改善箇所説明図

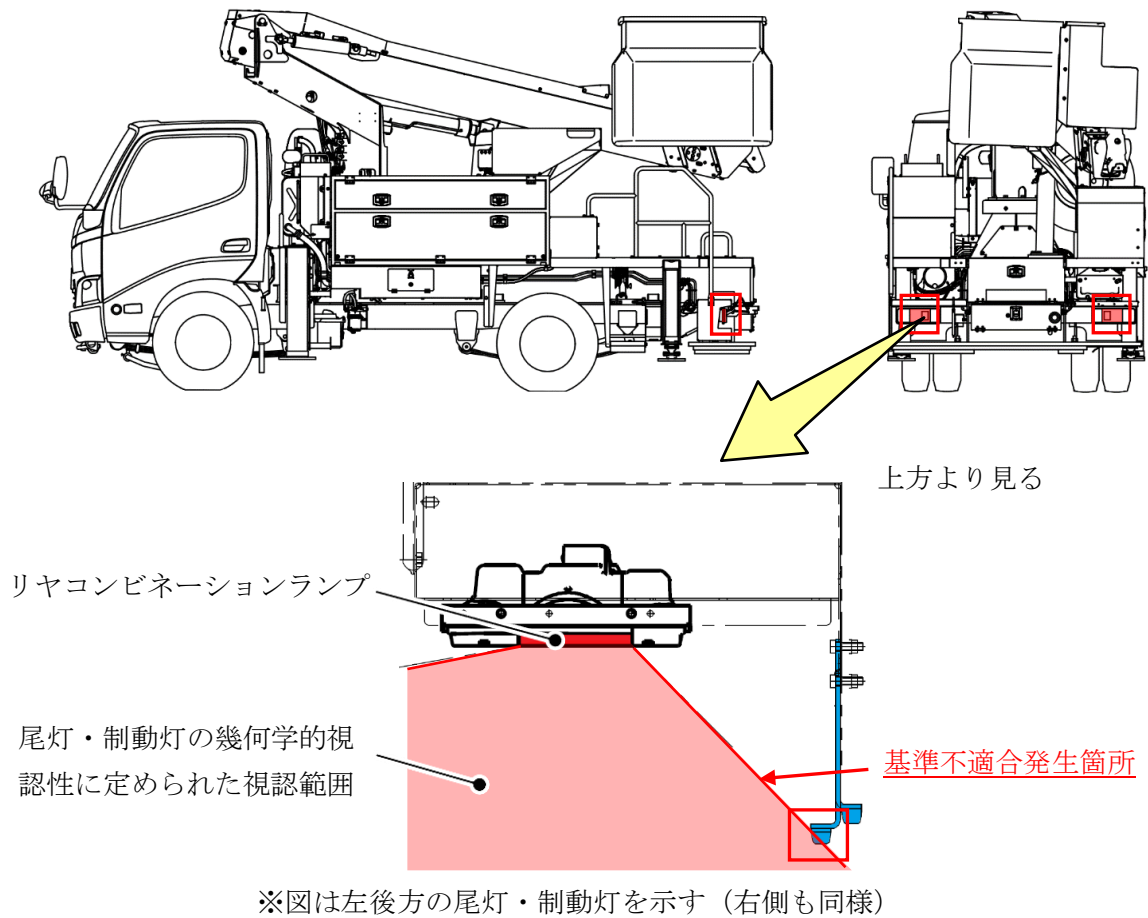
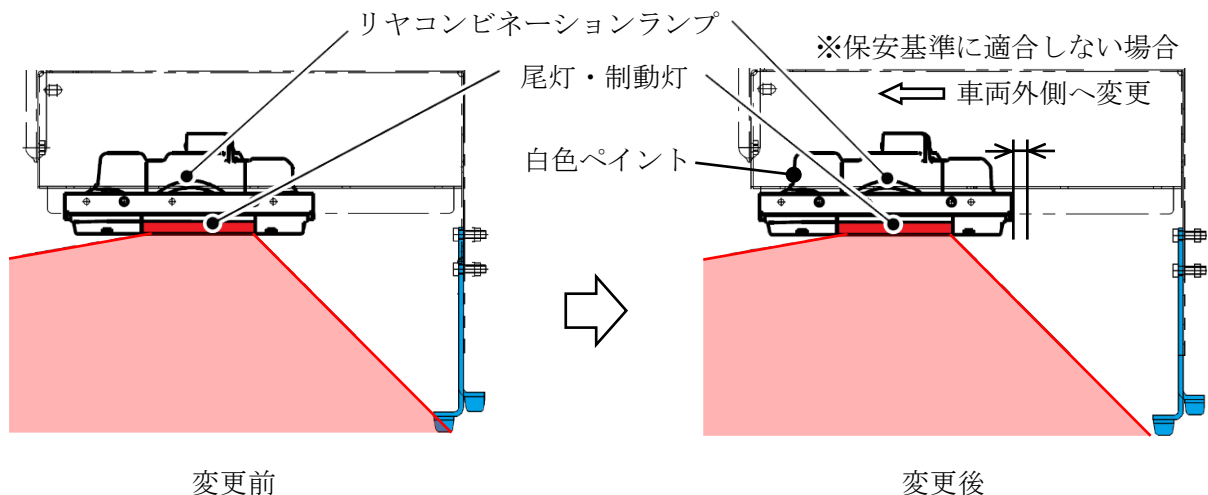
高所作業車において、リヤコンビネーションランプの取り付け位置が不適切なため、尾灯および制動灯の視認範囲が道路運送車両の保安基準に適合しないおそれがある。

全車両、尾灯および制動灯の視認範囲を測定し、保安基準に適合しない場合はリヤコンビネーションランプの取り付け位置を車両外側に変更する。

識別：リヤコンビネーションランプに白色ペイントを行う。
